Monsieur le Président
De l'Etablissement Public Territorial
Grand Orly Seine Bièvre
16 avenue Jean Jaurès
94600 CHOISY LE ROI

Objet : Modification n°4 du PLU
Rapport de synthèse

le 10 juillet 2017

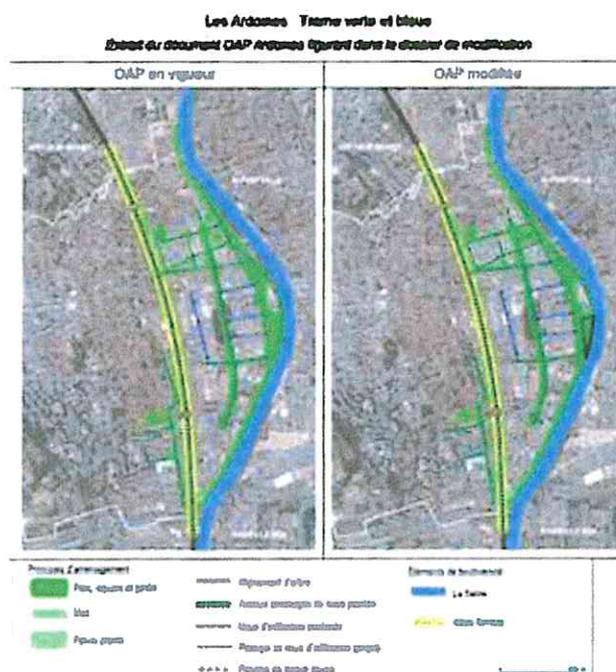
Ensuite, je note que la réactualisation du tracé du Tzen5 a été effectuée sur les Ardoines, mais pas sur la ZAC Seine Gare Vitry. Aussi, je vous invite à intégrer la modification ci-dessous (en pointillé noir) :

Dès lors que le tracé n'emporte aucun changement du régime d'instruction des obligations de stationnement et n'est qu'indicatif, ce tracé, au même titre que le TZEN5, pourra figurer dans l'OAP modifiée.
